Avda. San Antonio 8-22. 2023.03.15

LUGAR: Salon de plenos del Ayto. de Etxebarri

ANEXO I. Plano y propuesta de Juan Jose Calvo

20230315 PROPUESTAS ARREGLO CALLE

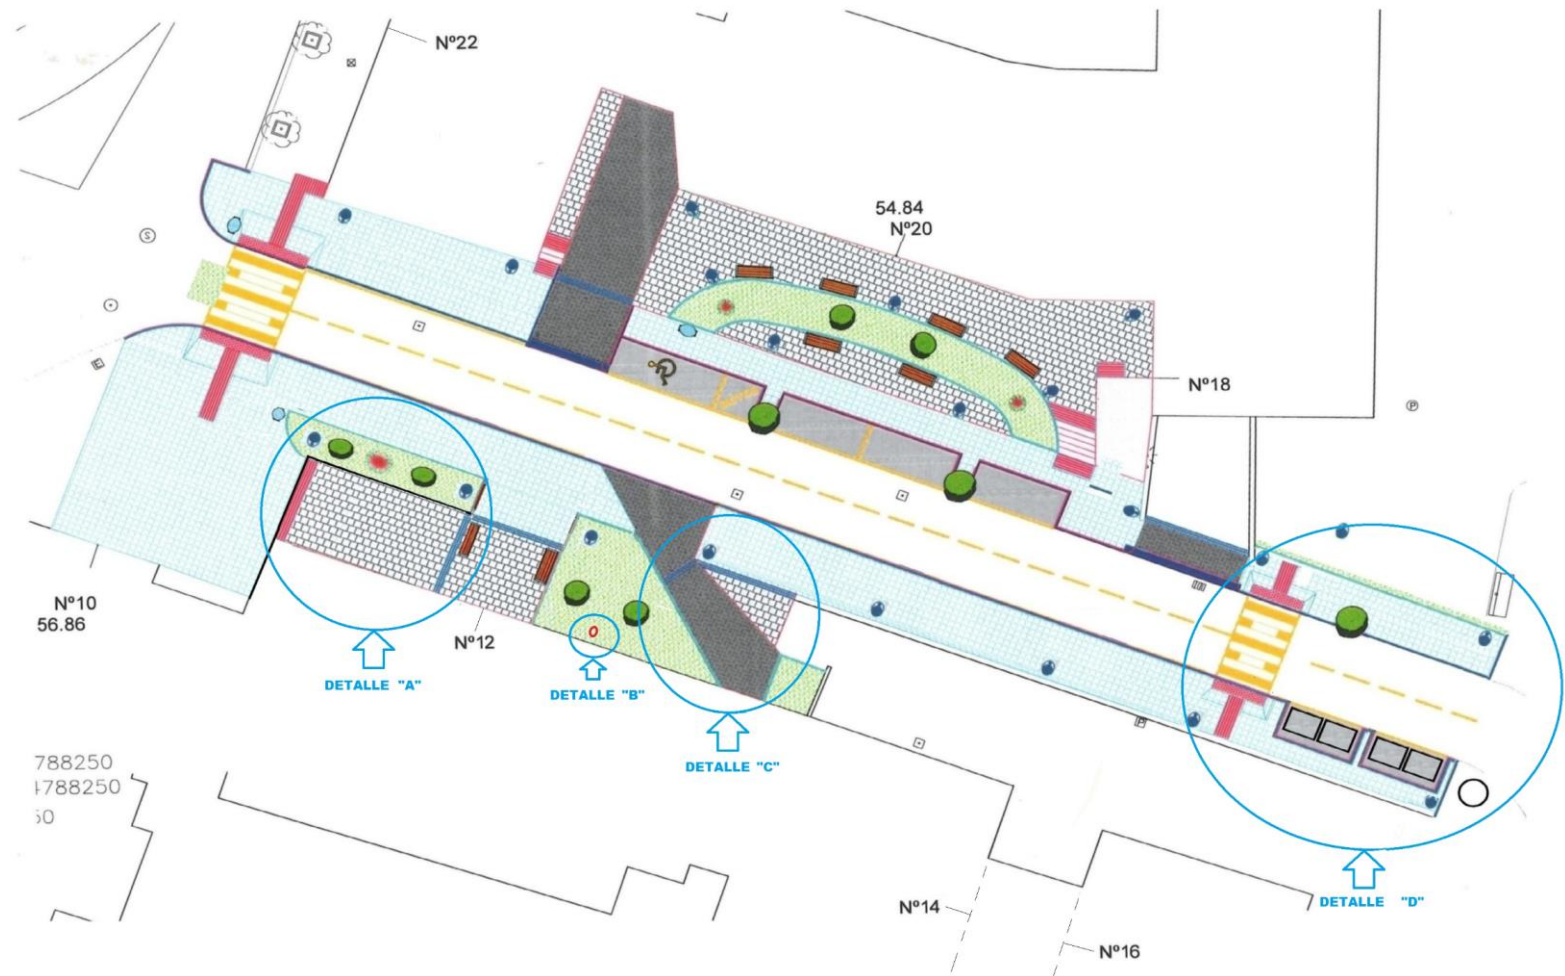
A. Escaleras en zona loterías.

En la propuesta presentada se eliminan.

Santi (arquitecto) comenta que no se pueden eliminar porque queda un muro de "fondo de saco" no muy "bonito".

Se comenta que al eliminar aparcamientos, se podrá ensanchar la acera y que las escaleras sí que van a rehacerse por completo, cambiando su peldañado por uno más accesible y amable.

Se indica que cuando se saque a contratar el proyecto de ejecución esta será una zona donde el proyecto tenga que hacer propuestas interesantes que puedan encajar las escaleras de una manera más amable con el entorno; pero que no parece posible su eliminación completa.

B. Se respetará el desagüe creado por la comunidad.

C. Estamos de acuerdo en que al eliminar aparcamientos, será posible ensanchar la acera y se tratará de hacer un acceso a los portales 14 y 16 más amplia y amable que la existente

D. Respecto de la ubicación propuesta de los contenedores se tendrá en consideración; el cambio planteado de ubicación paso de peatones y contenedores parece razonable y se tendrá en cuenta en el estudio. En cualquier caso se debe tener en consideración que al establecer el ámbito de la calle como "semipeatonal", las estrecheces de la acera que se ve ahora mismo, desaparecen, pues el peatón podrá circular con prioridad también sobre el espacio de la actual calzada.

E. Entrada garaje 18/20: cuidar mucho las entradas de agua, bien con pendientes o con rejilla en la zona de arriba.

Sí, se comenta por parte del arquitecto que la nueva acera tendrá pendiente tal que evacue el agua hacia la calzada, y no hacia el garaje; y en cualquier caso No se descarta el poder instalar una recogida de aguas en el inicio de la rampa de acceso en su parte superior

La zona pasará a ser un ámbito semipeatonalizado

Se analizará la mejor solución posible para el entorno de las actuales escaleras

El resto de propuestas se integraran en el estudio y no se anticipan problemas para poderlas tener en cuenta.

DETALLE “A”

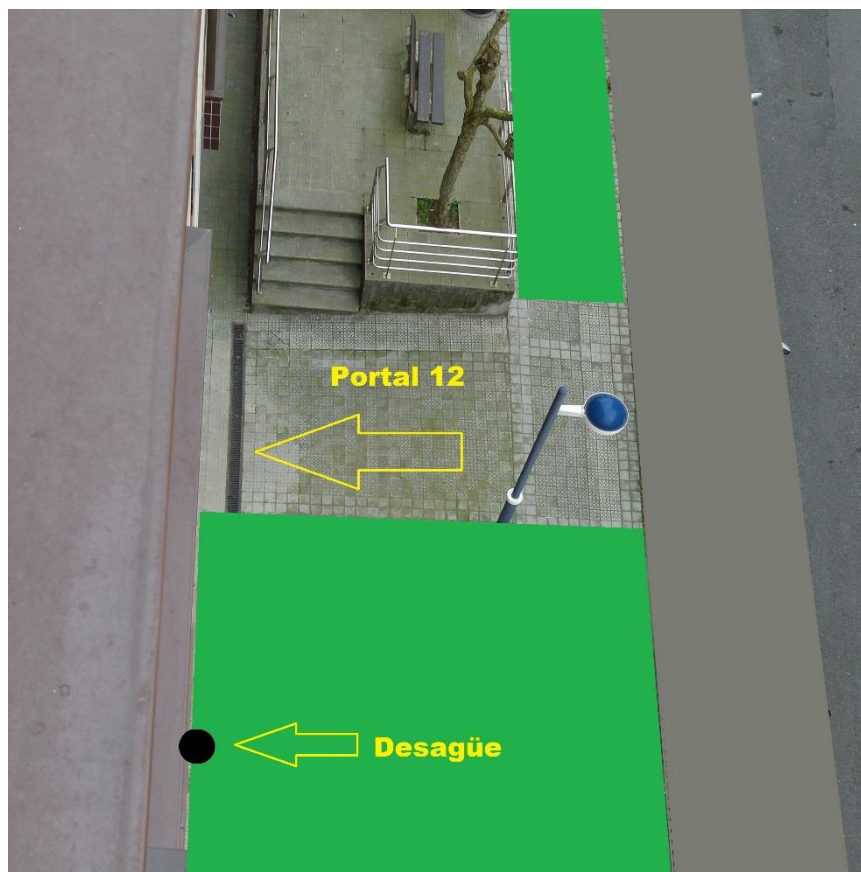
Se propone ensanchar el callejón que existe a nivel de suelo del edificio de Avda. San Antonio 12. Actualmente existe un callejón estrecho que da acceso a una lonja y a la administración de lotería. Existen unas escaleras que suben a nivel del portal número 10 donde está el bar El Coto y que también se propone quitarlas, ya que son muy peligrosas. Se han caído varias personas que en una primera asistencia han sido atendidas por los propietarios del Bar El Coto. Todo el contorno del “callejón” quedaría protegido por barandillas

Con lo propuesto en el párrafo anterior, el acceso a la administración de lotería y a la lonja sería únicamente a nivel del portal de Avda. San Antonio 12. Se le daría un ancho que podría ser el doble del actual. Se ha hablado con la persona encargada de la administración de lotería y le parece muy bien la propuesta ya que ganaría en amplitud en la calle y en luminosidad también se ha hablado con el bar El Coto y también están de acuerdo ya que evitarían tener paso por el medio de las mesas de la terraza y evitarían tener que vigilar que los clientes no se sienten con las sillas al borde de la escalera con el peligro de caída que representan. También facilitaría la gestión de las mesas de la terraza.

DETALLE “C”

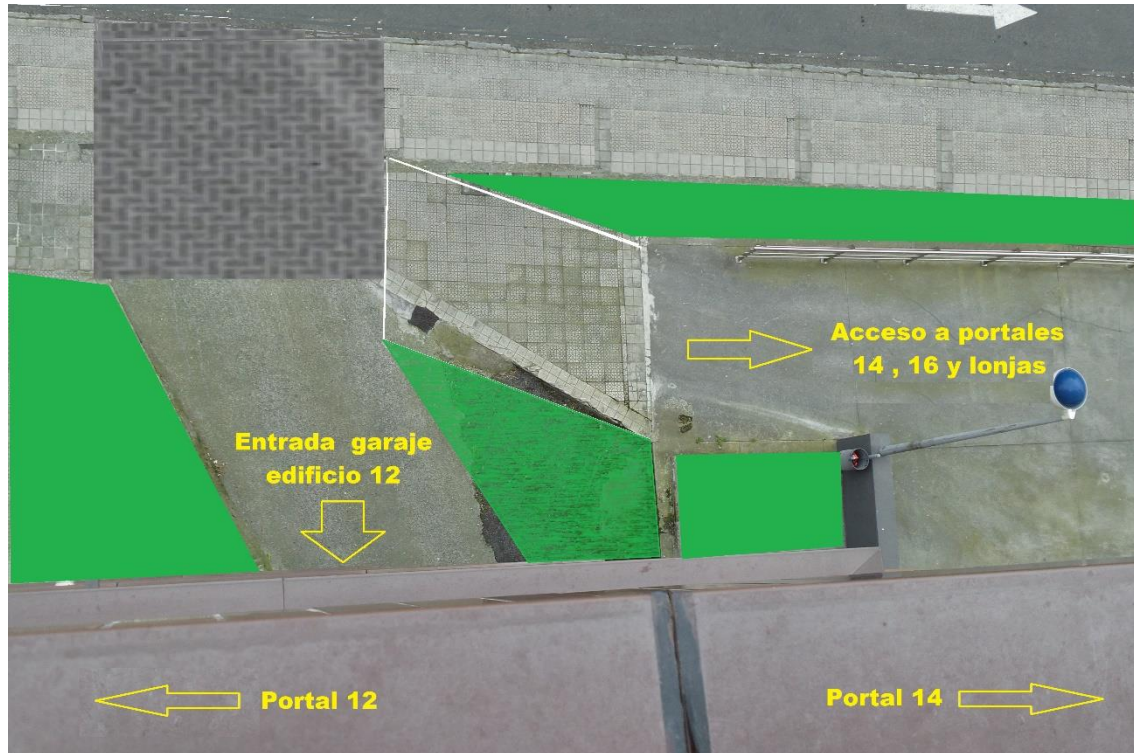
Entrada a garaje del portal número 12 y acceso de vehículos a portales 14 y 16

Si se amplía la calle con las actuales plazas de aparcamiento, se podría ganar la actual anchura de la calle para ampliar el acceso a portales 14 y 16, ya que actualmente es dificultoso y con un gran desnivel con el acceso a garajes del edificio nº 12. Debido a los diferentes planos que existen habría que mirar cual es la mejor solución.
